ADMINISTRACIÓN PORTUARIA INTEGRAL DE MAZATLÁN, S.A. DE C.V.
GERENCIA DE OPERACIONES E INGENIERIA
SUBGERENCIA DE INGENIERIA Y ECOLOGIA.

INVITACIÓN A CUANDO MENOS TRES PERSONAS N° IO-009J2T002-N12-2015
INTERCONEXIÓN DE PATIOS DE ALMACENAMIENTO DEL RECINTO FISCALIZADO, MAZATLÁN, SINALOA

ACTA JUNTA DE ACLARACIONES

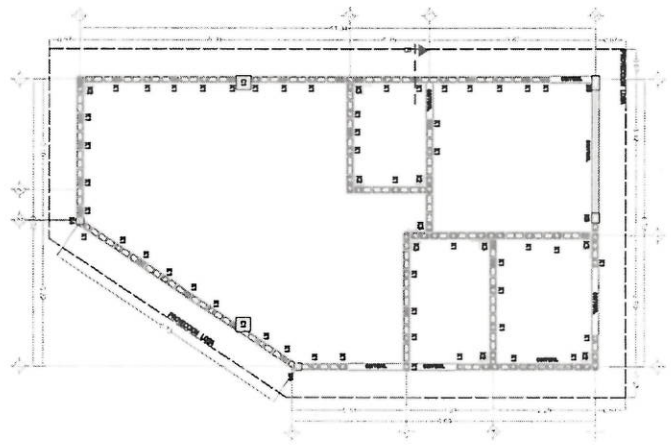
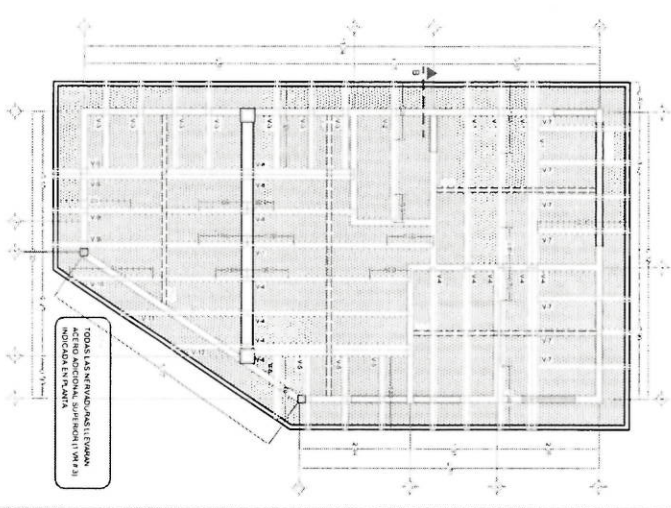
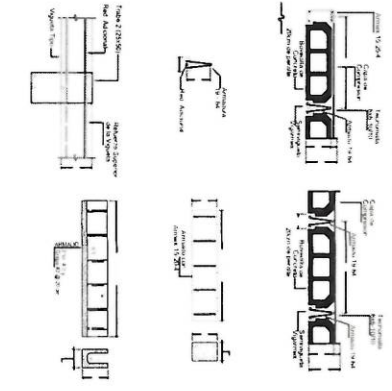
Pregunta: De que dimensión son las contratrabes.-----

Pregunta: Se solicita plano o croquis de losa de cimentación indicando localización de contratrabes y sus armados, en lo que respecta al material de terraplén, ya existe una capa en concepto anterior de 50 cm. de espesor aparte se considerara en este precio una capa más de 30 cm.-----

Pregunta: a cuantas hiladas se colocara la escalerilla.-----

Respuesta de la Apimazatlán: Los detalles estructurales están señalados en el plano, **E1 Cimentación, muros y losa (Estructural caseta de vigilancia – comedor)**.-----

Respuesta de la Apimazatlán: Los detalles estructurales están señalados en el plano, **E1 Cimentación, muros y losa (Estructural caseta de vigilancia – comedor)** anexo a la presente acta, y solo se deberá considerar los 50 cm. Expresados en el concepto N° 57.-----

Respuesta de la Apimazatlán: Los detalles estructurales están señalados en el plano, **E1 Cimentación, muros y losa (Estructural caseta de vigilancia – comedor)**, se detalla que dicha escalerilla es a cada dos hiladas y la junta constructiva es como máximo a los 15.00 ml. de barda.-----

SECCIONES Y PLANTA DE MUROS DE CONTENCIÓN

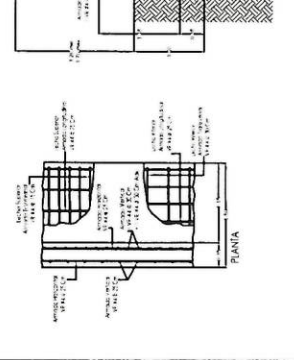
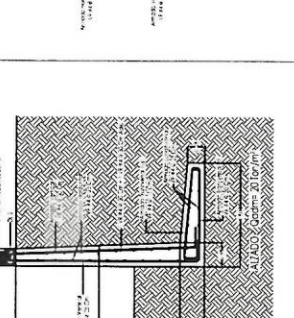
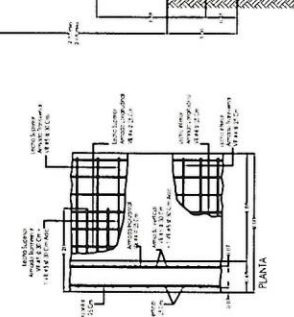
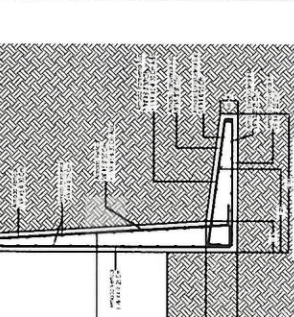
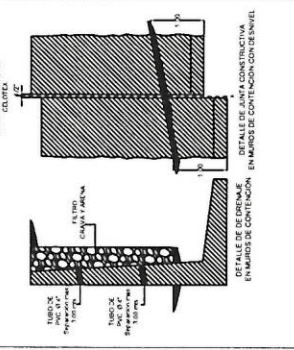
Pregunta: Se pide más información de esta barda de preferencia un croquis donde indique como será cimentada, a cuantas hiladas ira la escalerilla, a que distancia estarán las juntas constructivas con celotex, etc.-----

Pregunta: Croquis de este concepto indicando dimensiones de cimentación y contratrabes (acero de refuerzo).-----

Respuesta de la Apimazatlán: Los detalles estructurales están señalados en el plano, **E1 Secciones y planta de muros de contención (Vialidad)**, se detalla que dicha escalerilla es a cada dos hiladas y la junta constructiva es como máximo a los 15.00 ml de barda.-----

Respuesta de la Apimazatlán: Los detalles estructurales están señalados en el plano, **E1 Secciones y planta de muros de contención (Vialidad)**.-----

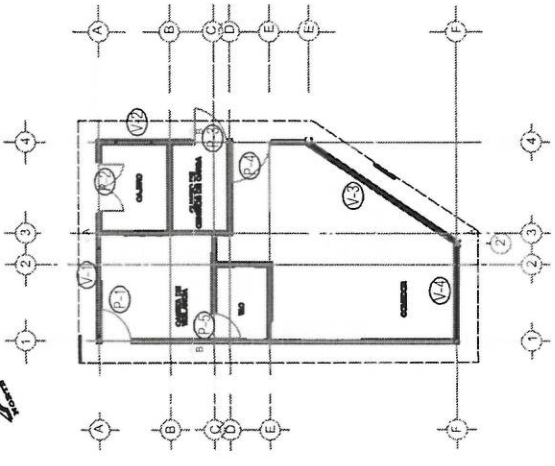
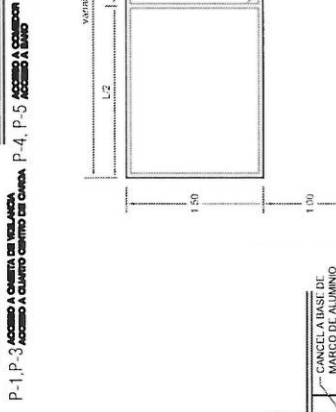
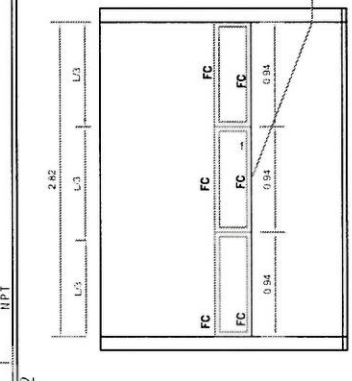
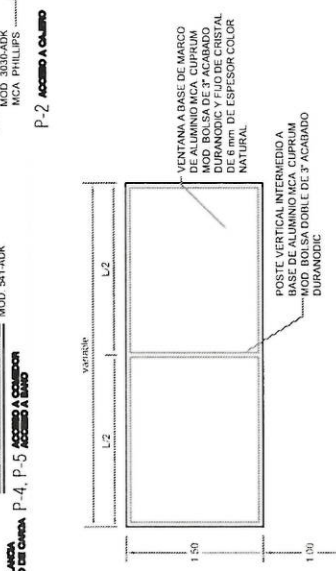
Pregunta: Se solicita plano o croquis de fabricación y corrección de concepto en cuanto a que son 3 puertas.-----

Pregunta: Se solicita plano o croquis de fabricación, si son fijo y corredizo y que tipo de perfil 2" o 3", aluminio anodizado o de color, espesor de cristal.-----

Respuesta de la Apimazatlán: Se anexa plano de puertas y ventanas, se suprime de la descripción del concepto el texto relativo a "3 puertas".-----

Respuesta de la Apimazatlán: Se anexa plano de puertas y ventanas-----
